Tilsynsrapport

Ved eftersyn til bygningsattest på ejendommen matr. nr. 1^a Gunderup by, Årre sogn

Vedr. udstykning af matrnr. 1^a Gunderup by, Årre sogn.

Vedrørende udstykning af matr.nr. 1^a Gunderup by, Årre sogn.

Tegning over Kloak. ved Vagns Løndergård Christensen for
Lønderup Ane

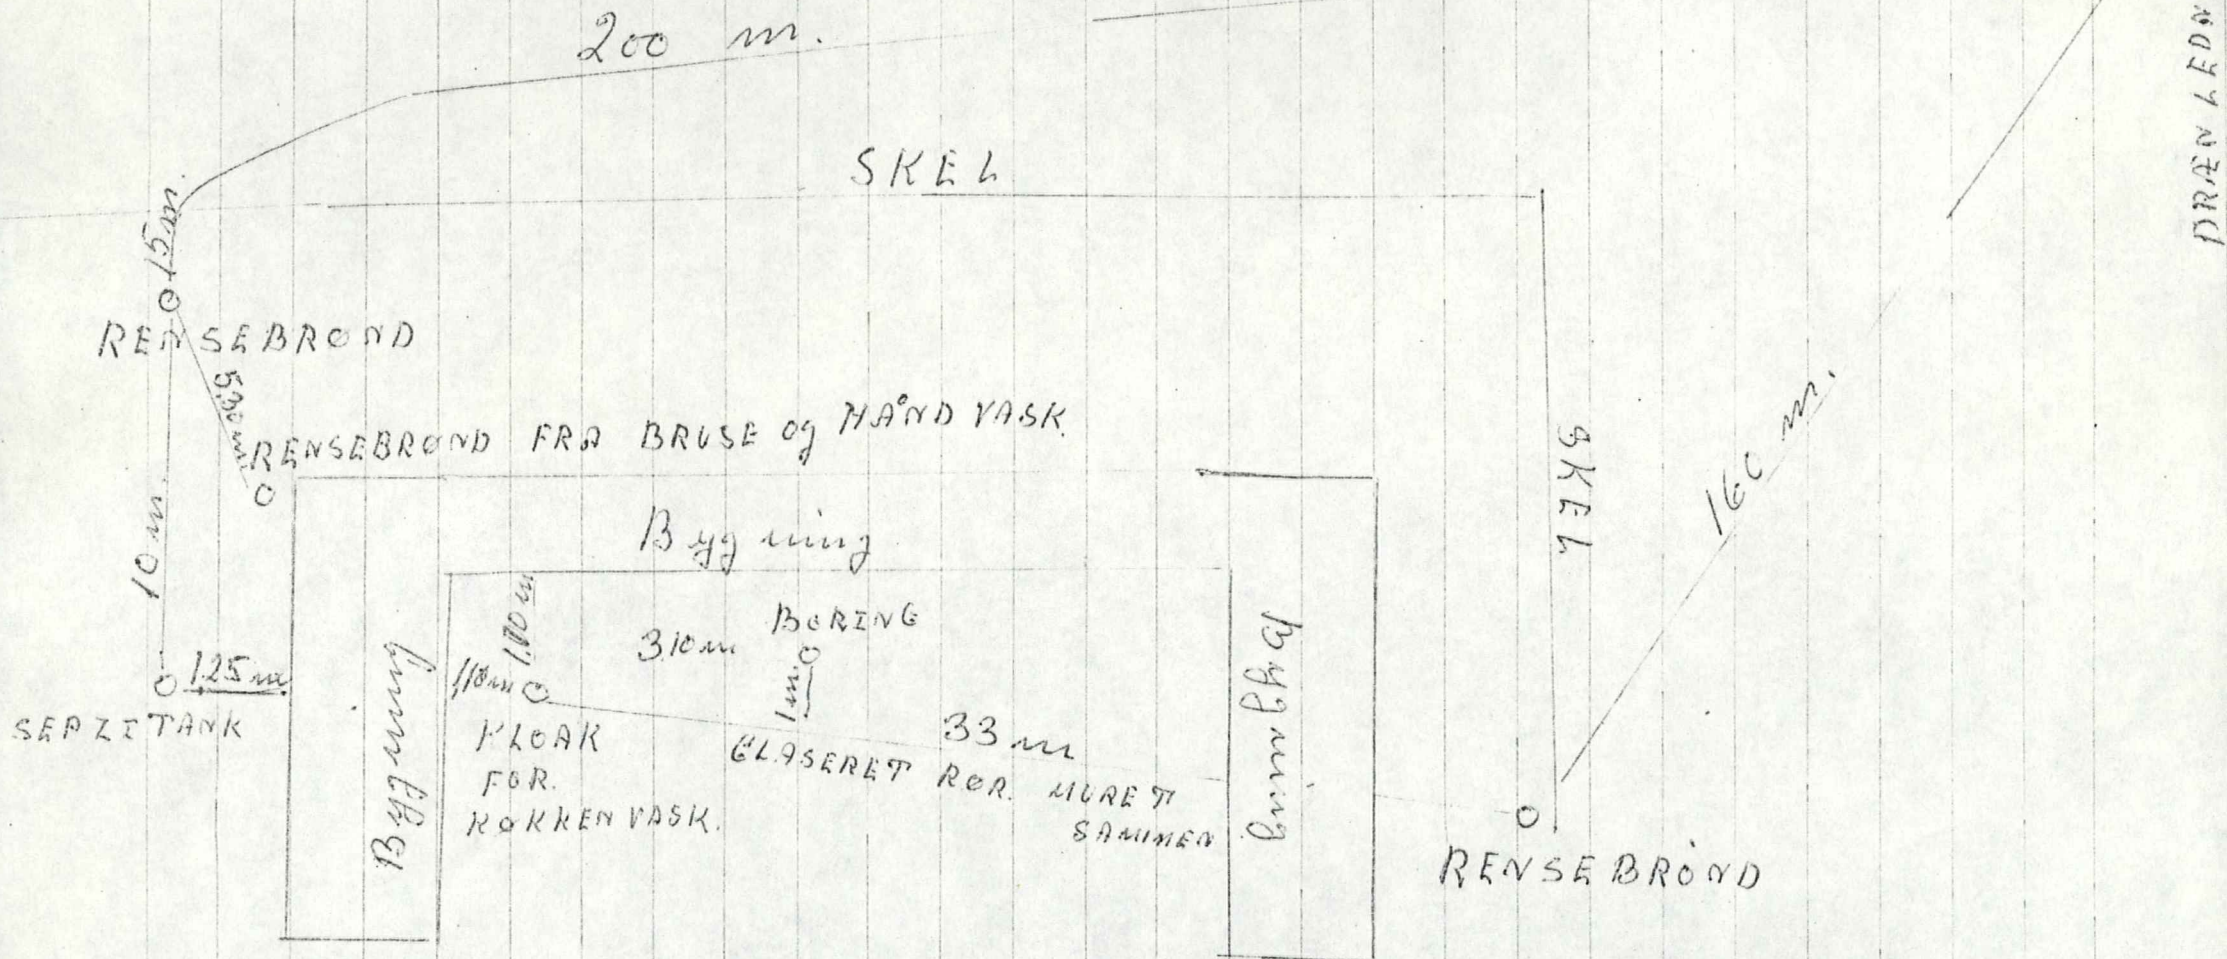
Det kan herved oplyses, at sundhedskommissionen ved gennemgangen af udstykningssagen har fundet, at de eksisterende vandforsynings- og afløbsforhold kan give anledning til påviselig sundhedsfare, idet afstanden mellem drikkevandsboringen og spildevandsledningen kun er ca. 7,00 m. I henhold til sundhedsvedtægtens § 11 skal afstanden mellem spildevandsledningen og drikkevandsboringen være mindst 15 m, da det må formodes, at den viste ledning ikke er udført af glasserede lerrør med asfaltstøbte samlinger.

Desuden har kommissionen ingen mulighed for at godkende en åben sivegrav som recipient.

På grundlag af plan fremsendt af landinspektør, er det af sundhedskommissionen forlangt, at spildevandsledningen skulle omlægges, idet afstanden mellem denne og drikkevandsboringen kun var ca. 7 m, Og da afstanden i henhold til sundhedsvedtægtens § 11 skal være mindst 15 meter, såfremt ledningen ikke er udført af glasserede lerrør med asfaltstøbte samlinger. Ligeledes har kommissionen forlangt, at den åbne sivegrav ikke må anvendes som recipient.

Ledningssystemet ved ejendommen er dog stadigvæk udført på en sådan måde, at en af kloakledningerne ligger tættere på brønden end de angivne 15 meter. Ved nøjere undersøgelse er det konstateret, at ledningen kun er beliggende 1 meter fra brønden. Denne ledning fører dog kun spildevand fra køkkenafløb, gulvafløb i udhusrum samt overfladevand fra et afløb i gården. Ledningen er udført af glasserede rør, men samlet med pakgarn og cement.

Ledningssystemet fra badeværelset, hvortil der er sluttet vandkloset føres ud på den anden side af ejendommen, således som angivet på skitsen og er ligeledes tilkoblet drænsystemet. Der gøres dog opmærksom på, at den angivne rensebrønd er en ajlebøholder, hvorigennem spildevandet på nuværende tidspunkt passerer.

Fra min side skønnes det ikke, at det angivne kloaksystem kan give anledning til påviselig sundhedsfare, selv om en ledning fører så tæt

på brønden som angivet, da ledningen ved eftersyn har vist sig at være af en god kvalitet og må formodes at være tæt. Derimod bør den angivne rensebrønd, som er ajlebeholder, ændres, således at dette bliver en ordentlig rensebrønd udført efter afløbsregulativets bestemmelser.
